<b>STEMME</b>	<b>Technische Mitteilung</b> <b>Service Bulletin</b>	Dok. Nr.:	<b>P062-980021</b>
		Revision: 00	
DOA EASA.21J.250		Seite/Page	1 of 3

## Landescheinwerfer, komplett *Landing light complete*

- 1) conversion of landing light after production change of manufacturer
- 2) retrofitting of landing light after production change of manufacturer

DOA EASA.21J.250	<b>Einbauanweisung</b> <b>Installation Instruction</b>	Dok. Nr.: <b>P320-900092</b>
		Revision: 00 Seite / Page: 2 of 3

**Abbildung 1: Sockel entfernen**  
**Figure 1: socket is to remove**

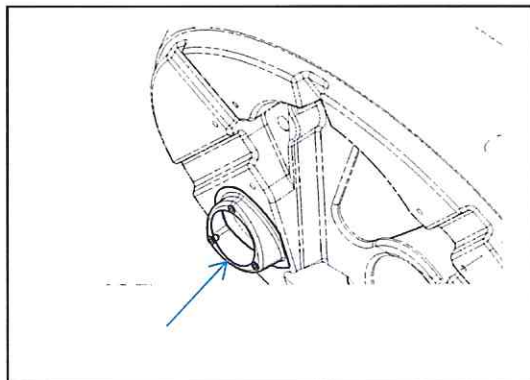
1. Landescheinwerfer (830822) gemäß „aircraft maintenance manual“ (33-40-00; page 201) demontieren
- 2.1. Umrüstung:  
 -Es ist der Sockel (s. Bild1) von der Struktur zu entfernen und die verbleibenden Rückstände sind auf das Umgebungsniveau zu schleifen (s. Bild2).  
 -Weiterarbeit mit Punkt3.
- 2.2. Nachrüstung:  
 Weiterarbeit mit Punkt 3
3. Weitere Vorgehensweise  
 -siehe „Reparatur Landescheinwerfer“ (353030)
4. Landescheinwerfer (831784) gemäß „aircraft maintenance manual“ (33-40-00; page 201) montieren

1. Landing light (830822) is removed (see “aircraft maintenance manual” (33-40-00; page 201))
- 2.1. conversion:  
 -The socket (see figure1) is removed from structure and residual materials of the socket are grinded to the surrounding level (see figure2)  
 -continued with point3.
- 2.2. retrofitting:  
 -continued with point3.
3. Next steps - see „repair instruction landing light“ (353030)
4. Landing light (831784) is mounted (see “aircraft maintenance manual” (33-40-00; page 201))
